## Keuringsverslag van een elektrische laagspanning- en zeer lage spanningsinstallatie

NIET CONFORM

Straatnaam Neerstraat  
Huisnummer 23  
Busnummer -  
Postcode 3540  
Gemeente Herk-de-Stad  
Land België

Controlebezoek van een oude huishoudelijke elektrische installatie van een wooneenheid bij verkoop op vraag van de verkoper volgens (KB 08/09/2019) - AREI Boek 1- 8.4.2. en 8.2.1. en 4.2.4.3.

Afbeelding schakel- en verdeelbord:

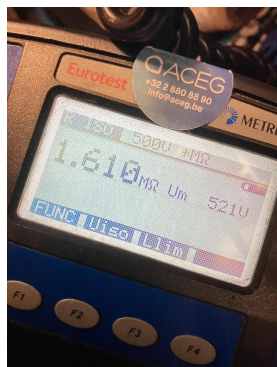
- 15.07 Verdeelbord dient vervangen te worden, de beschermingsgraad tegen rechstreekse aanraking is onvoldoende. (Boek 1 Onderafdeling 4.2.2.3.)
- 15.09 De genaakbare, naakte onder spanning staande delen zijn onvoldoende afgeschermd. (Boek 1 Afdeling 5.1.4. en 4.2.2.3.)

- 15.10 Niet gebruikte invoeringen van het verdeelbord zijn niet correct of onvoldoende afgedicht. (Boek 1 Afdeling 5.1.4. en 4.2.2.3.)
- 16.01 Een verzegelbare differentieelstroombeschermingsinrichting dient geplaatst te worden aan het begin van de installatie. (Boek 1 Onderafdeling 4.2.4.3.)

- 17.02 De smeltzekeringhouders of houders van kleine vermogensschakelaars met pennen met een sectie kleiner dan 10mm<sup>2</sup> dienen voorzien te worden van kalibreerelementen. (Boek 1 Onderafdeling 5.3.5.5.A.)
